Bac fabrique à glaçons défectueux

Types : **Tous les modèles équipés d'une fabrique à glace automatique et contenant un bac à glaçons réf. 7424 343 ou 7429 131**

Problème: Le bac de la fabrique à glaçons est fissuré ou brisé.

Echange du bac à glaçons

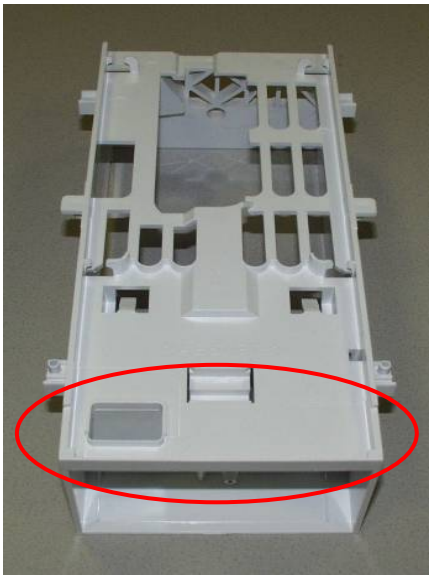
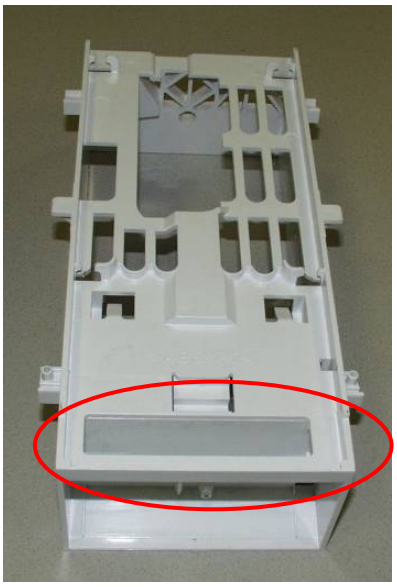
1. Sortir complètement la fabrique à glaçons du compartiment de congélation. La platine avec son capot, le moteur d'entraînement et la vis de sécurité seront montés dans le nouveau boîtier. Le reste des pièces ne sont plus nécessaires.

2. Nouveau bac à glaçons

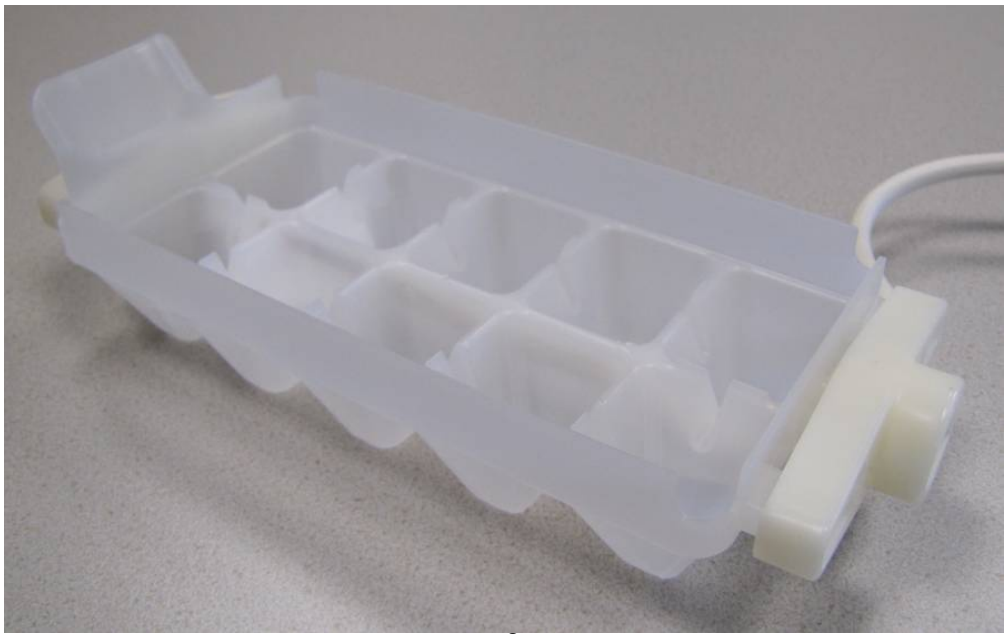
Solution : Monter le bac optimisé sur la fabrique à glaçons
– voir ci-dessous

REMARQUE : Le nouveau kit contient un seul bac à glaçon, qui peut être utilisé sur tous les modèles avec fabrique à glaçons.

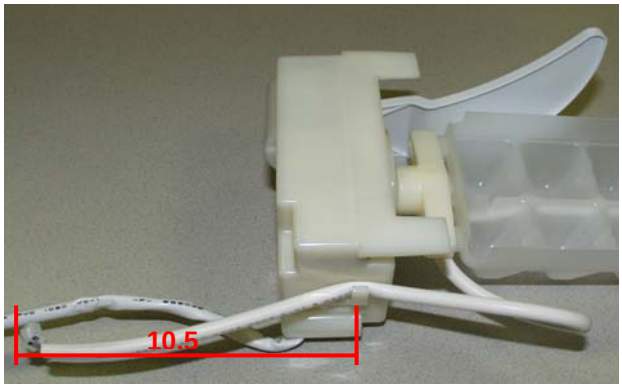
4.Brancher le bac sur le moteur et clipser le câble de la sonde au niveau du moteur.
La longueur du câble est de 10,5 cm.
comme indiqué ci-dessous.

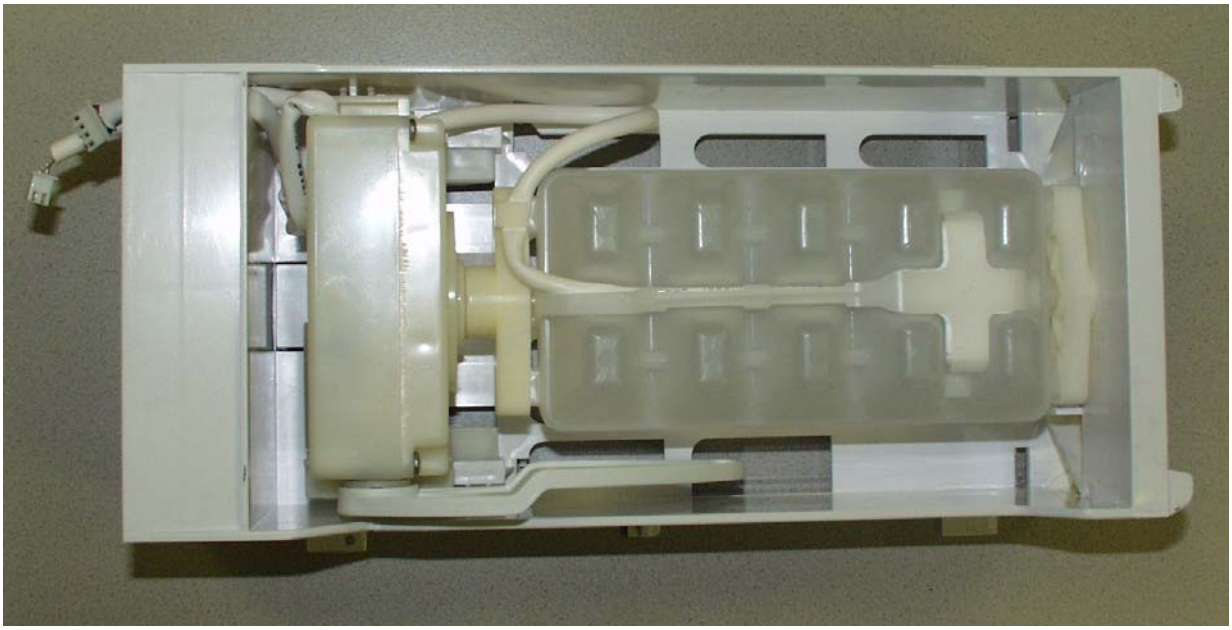
5. Placer le bac et le moteur dans le nouveau boîtier et le fixer avec la vis.
